Soprintendenza archeologia, belle arti e paesaggio
per le province di Frosinone e Latina

Oggetto: Cori (LT) – Edificio denominato “Lo Stallone” in località Giulianello, piazza Umberto I.

Fig. 1 (sezione BB ante operam)

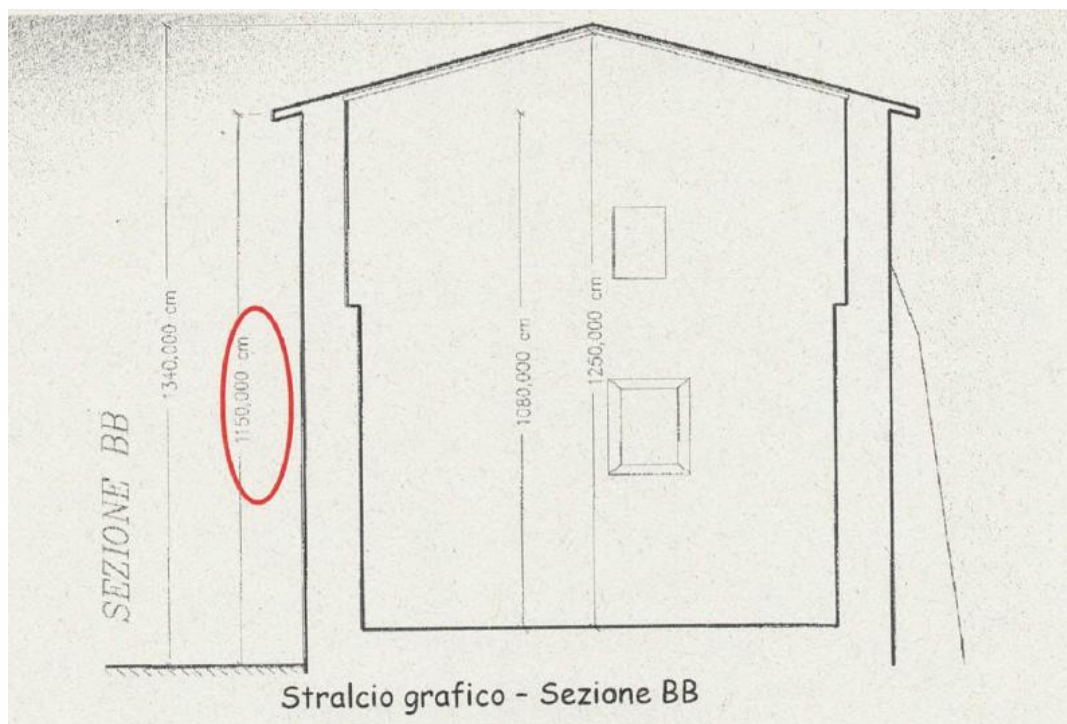
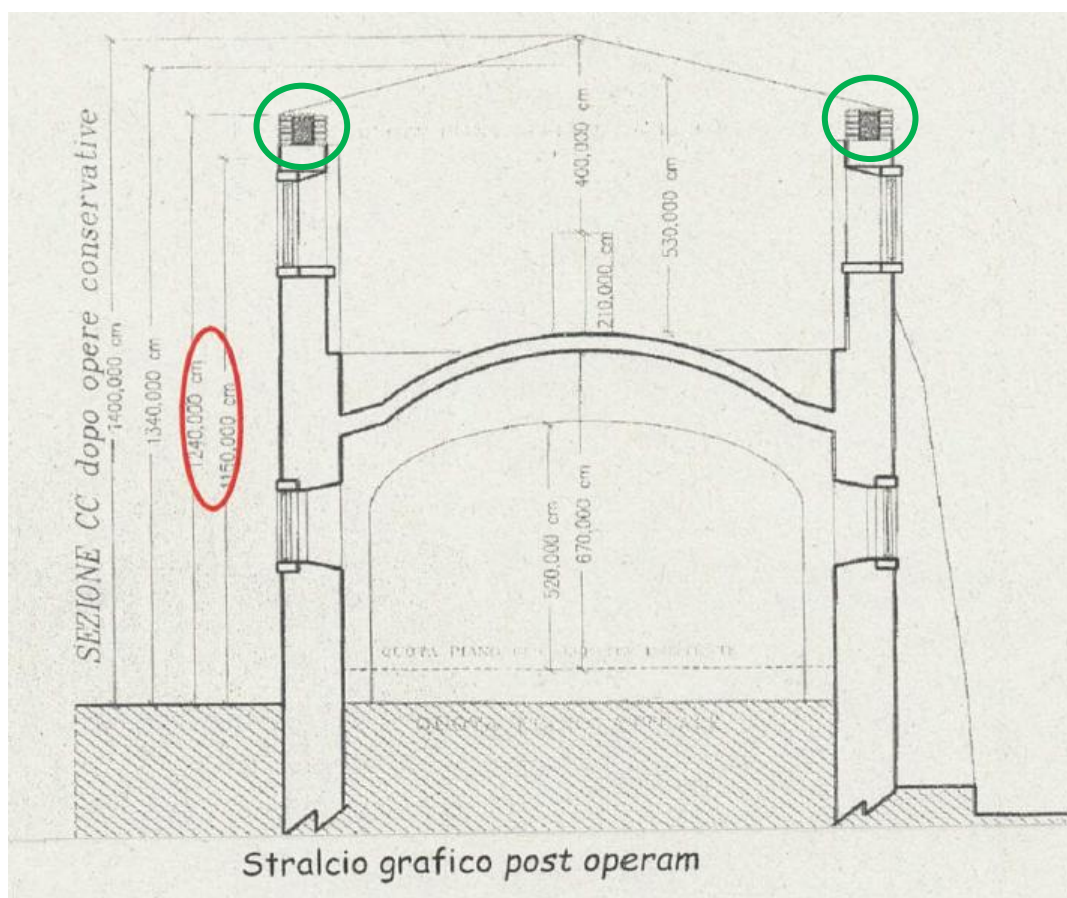
6. per quanto riguarda il punto precedente, relativamente alle osservazioni fatte nella relazione dei carabinieri sopra citata (cfr. ALL. 2) si riscontra quanto segue: esaminando nel dettaglio gli elaborati grafici si vede che l’altezza della muratura sulla quale poggia la copertura, prima dell’intervento, è pari a 11.30 m e la stessa viene incrementata fino a 12.40 incluso il cordolo e pertanto il rialzo pari a 90 cm circa è perfettamente descritto negli elaborati grafici (cfr. *ante operam* - fig. 1- e *post operam* -fig. 2-).

La stessa misura è stata riscontrata in sede di sopralluogo tenutosi in data 11/07/2023, come lo stesso verbale conferma (“... mentre dalla misurazione effettuata in loco (11/07/2023) la stessa risultava essere di m 12.40 circa”).

Fig. 3 (Sezione dello stato dei luoghi dopo alcune opere conservative - dettaglio -)

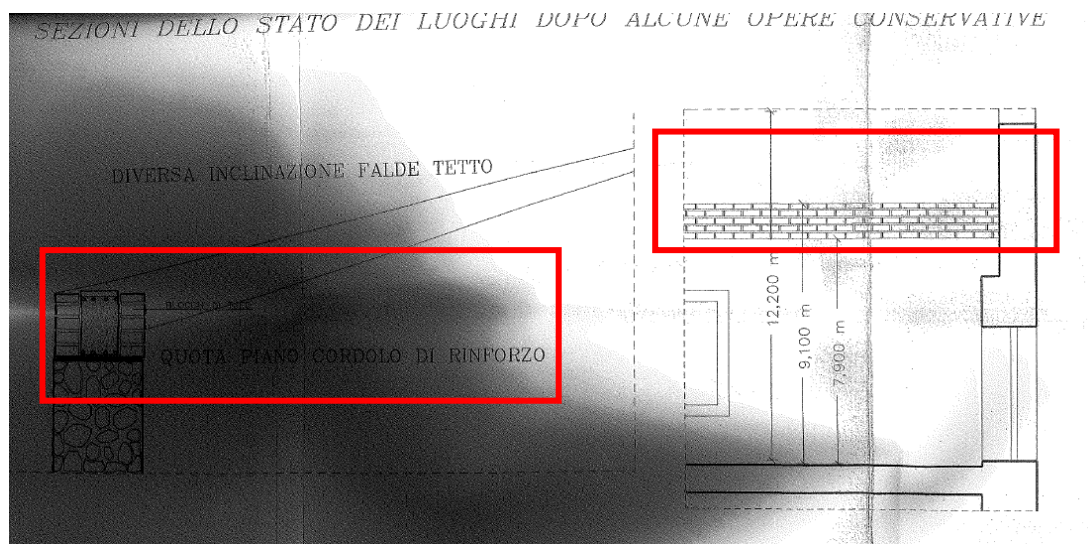
Per quanto concerne i blocchetti di tufo visibili nella foto dell'esposto, si fa presente che gli stessi sono rappresentati negli elaborati grafici (fig. 2 – evidenziato in verde e fig. 3) in quanto corrispondono all'altezza del cordolo perché fungono da paramento dello stesso) e non sono poggiati su quest'ultimo come affermato nell'esposto e ribadito nella relazione dei carabinieri.

Fig. 4 (sopralluogo del 11/02/2023)

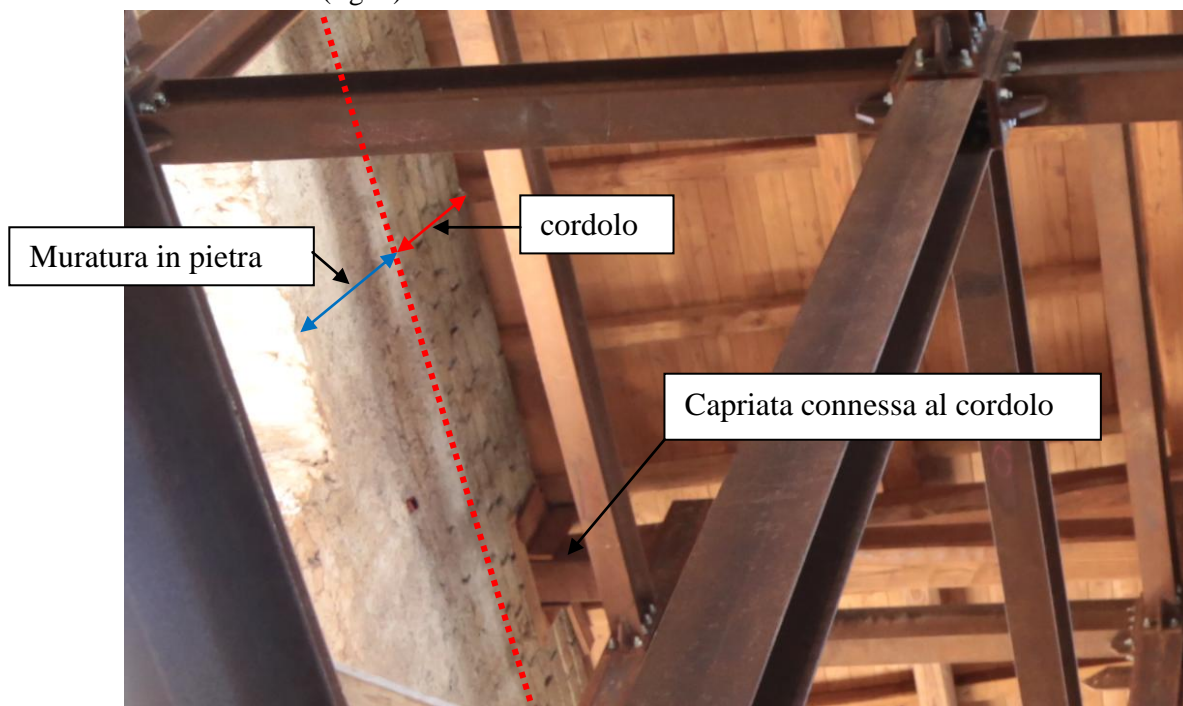
Si può avere ulteriore conferma di ciò anche dalle foto effettuate in sede di sopralluogo in data 11/02/2023 (fig. 4)

Tale soluzione costruttiva ha certamente senso sotto il profilo tecnico in quanto le capriate devono essere connesse al cordolo e non ad un rialzo di muratura posticcia affinché sia

assicurato il comportamento scatolare della struttura.
